Planomtale

Mindre endring kommunedelplan Tyinkrysset

Plan-ID 2015003-1

Utklipp frå gjeldande plan	Utklipp som viser føreslege endring

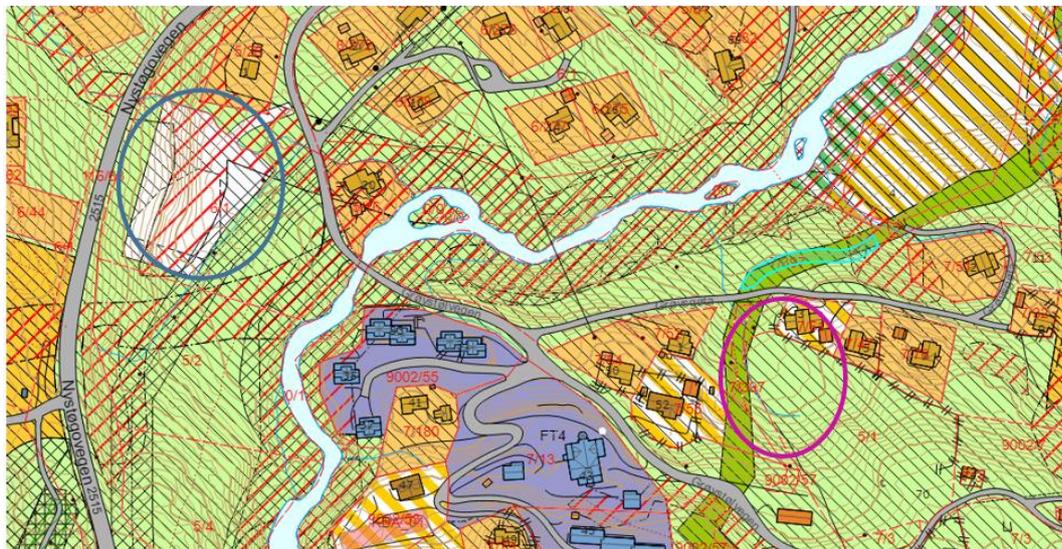
Nytt høgdebassen føreslege etablert på gnr/bnr 5/1 med tilkomstveg på gnr/bnr 7/2. Areal til nytt høgdebasseng er på om lag 2200 m². Areal til skinedfart, grøn farge, er føreslege utvida mot vest tilsvarende det som det nye høgdebassenget treng av areal i aust for tilkomstveg. I dialog med naboar av tiltaket er det også føreslege mindre justeringar av arealformålet kombinert bebyggelse og anleggsformål og fritidsbustad nord for nytt høgdebasseng i tilknytning til gnr/bnr 7/61 og 7/47.

Figur 1 Avsett område til høgdebasseng i kommunedelplanen vist med blå sirkel, omsøkt areal vist med rosa sirkel

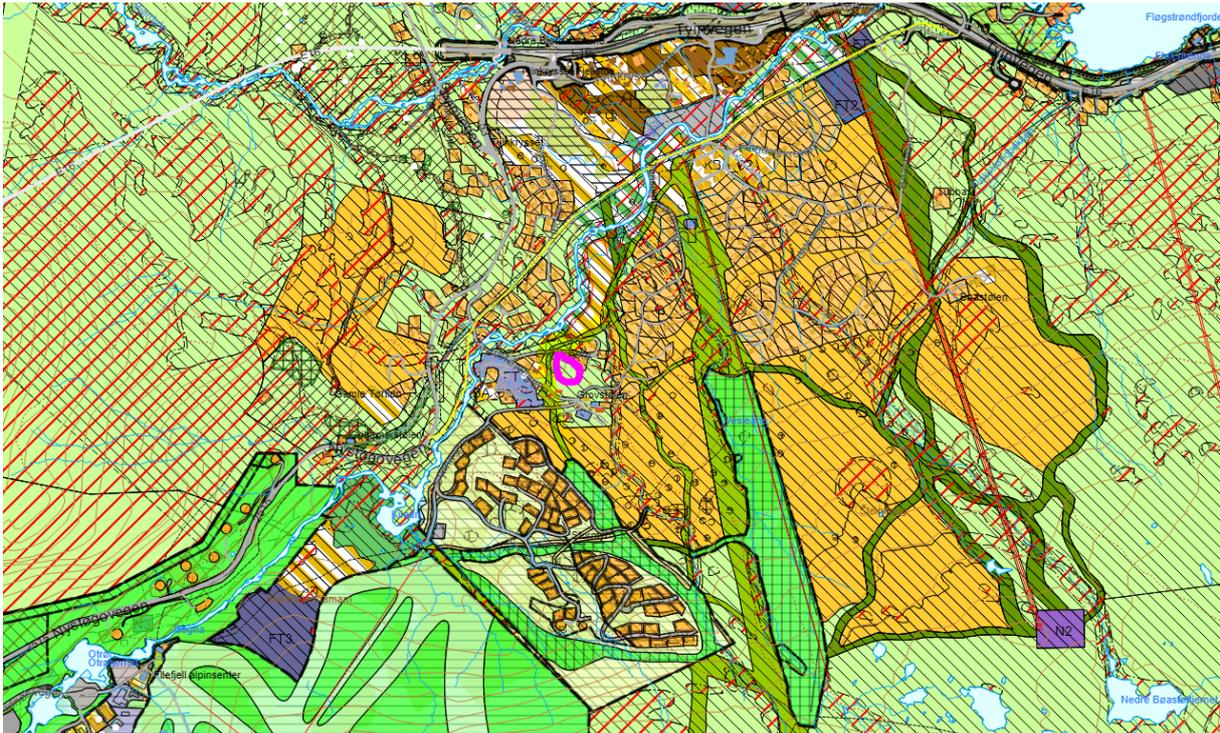
Høgdebassenget er sett på som kritisk for vassforsyninga på Tyinkrysset og Filefjell. I kommunedelplanen var det sett av eit areal til dette føremålet (føresegn 4.2.2 i kommunedelplan Tyinkrysset), men kommunen har ikkje kome i hamn med avtale med grunneigarane om dette arealet. Kommunen ynskjer ikkje å gå til ekspropriasjon, og har difor sett på omsøkt areal som eit alternativ. Ny plassering av høgdebasseng er også betre eigna reint VA-teknisk.

Utklipp frå gjeldande plan	Utklipp som viser føreslege endring

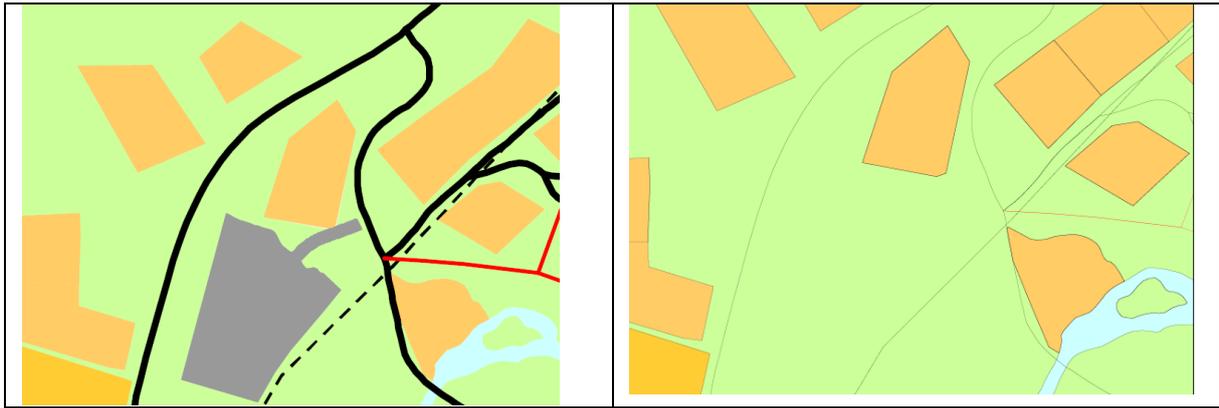
Det er føreslege å føre areal som var sett av til høgdebasseng tilbake til LNFR. Dette arealet er på om lag 3900 m². Arealet ligg på gnr/bnr 6/1 og hadde planlagt tilkomst frå Grøvstølvegen.
